### 3. Acuerdo de la Comisión de Evaluación Ambiental de Tenerife sobre la modificación del Proyecto para la Construcción de la Estación Desaladora de Agua de Mar de Valle Guerra, T.M. de San Cristóbal de La Laguna, una vez fue sometido al procedimiento de evaluación de impacto ambiental simplificada.

Con fecha 31 de enero de 2024, se recibe en estas Dependencias, solicitud por parte del Consejo Insular de Aguas para que la Comisión de Evaluación Ambiental de Tenerife se pronuncie sobre si el nuevo proyecto "PROYECTO DE CONSTRUCCIÓN SISTEMA DE DESALACIÓN DE AGUA DE MAR DEL NORESTE: ESTACIÓN DESALADORA DE AGUA DE MAR DEL NORESTE (DICIEMBRE 2022)", debe ser objeto de evaluación de impacto ambiental simplificada.

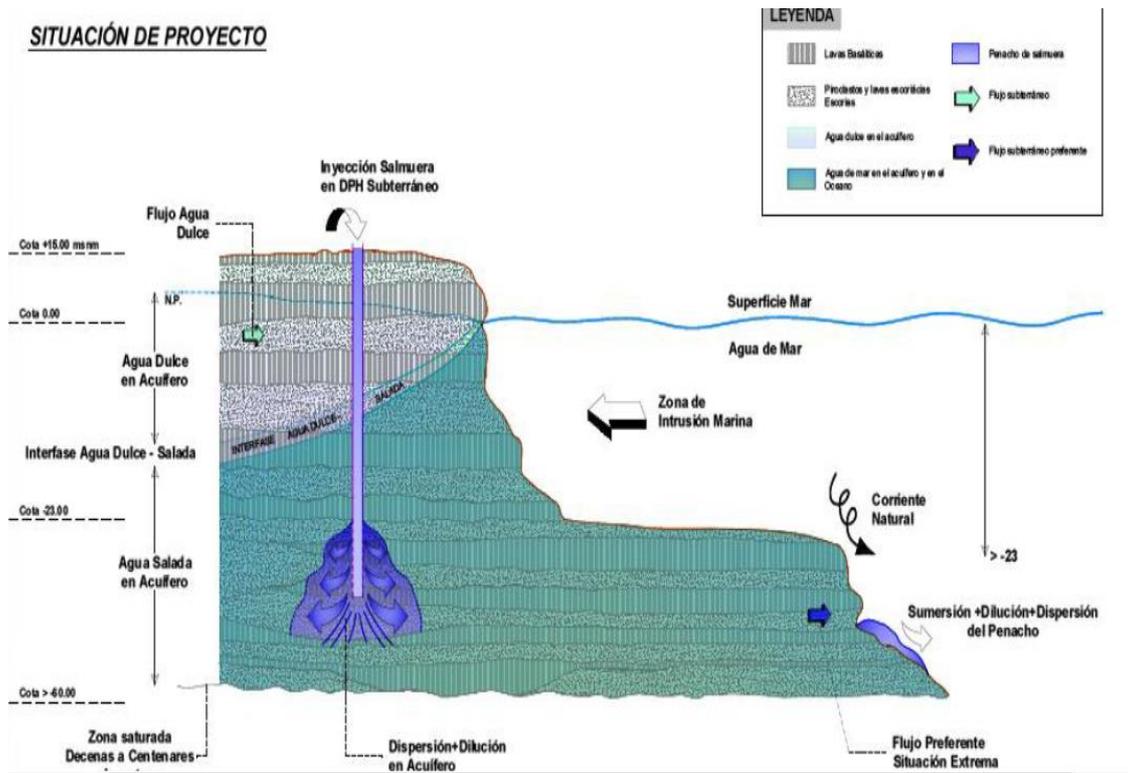
De acuerdo con lo planteado en el Estudio Hidrogeológico, y en base a estas aclaraciones para evitar posible confusiones sobre la zona de emplazamiento y dinámica del vertido de salmuera en el entorno de la EDAM de Valle Guerra, se puede afirmar que el modelo conceptual presentado responde al funcionamiento del vertido de salmuera por inyección al DPH subterráneo (zona de intrusión marina en el acuífero costero) donde irá sumergiéndose en el propio acuífero, a la vez que la pluma se dispersará y diluirá.

La poco probable descarga por vías y flujos preferenciales “rápidos” a la zona submarina por debajo de la cota -23 m iría diluida, pues tendría que recorrer una distancia de unos 550 m en planta (superior debido a la tortuosidad del medio acuífero), siguiendo la pluma, en ese caso, un esquema de sumersión de fluido denso, aunque diluido en el acuífero, a lo largo de la pendiente, con dispersión en tres dimensiones, favorecida por las corrientes y tempestades que, de manera frecuente, inciden sobre el litoral norte.

Para poder ilustrar lo descrito anteriormente, se presenta un croquis a modo de modelo conceptual previsto para la zona de Valle Guerra, como se pide en la solicitud, donde se muestra la disposición del vertido de salmuera inyectado en el acuífero (situación general y muy probable) y, como posibilidad extrema y muy poco probable, la descarga “rápida” hacia medio marino con concentración elevada (zona costera de la masa de agua costera ES70TFTI1\_1.- Punta de Teno-Punta del Roquete) a partir de vías y flujos subterráneos preferenciales.

Croquis del vertido en fondo de mar procedente de emisario, con poca energía cinética de la pluma (adaptado de CEDEX, 2011)

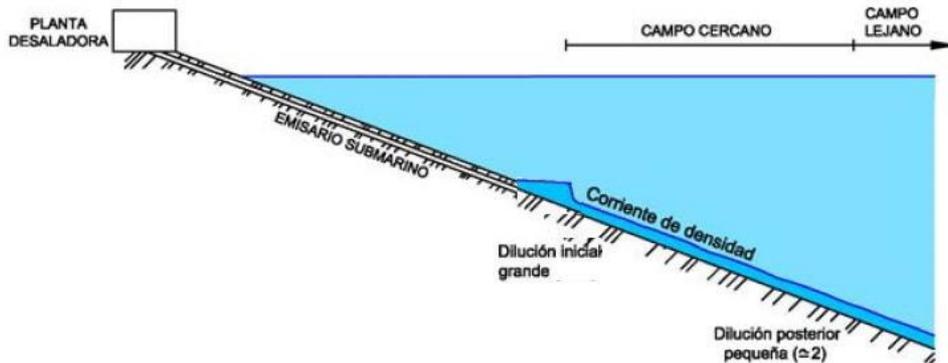
Compárese el comportamiento previsto en el estudio hidrogeológico, con el inicialmente previsto mediante vertido a través del emisario a través de la siguiente imagen extraída del documento redactado por el CEDEX-Centro de Estudio de Puertos y Costas: “ASISTENCIA TÉCNICA EN LA EVALUACIÓN DE IMPACTO AMBIENTAL DE VERTIDOS LÍQUIDOS Y DE ACTUACIONES EN EL MEDIO MARINO” para el Ministerio de Medio Ambiente, Medio Rural y Marino, Secretaría de Estado de Cambio Climático, Dirección General de Calidad y Evaluación Ambiental.
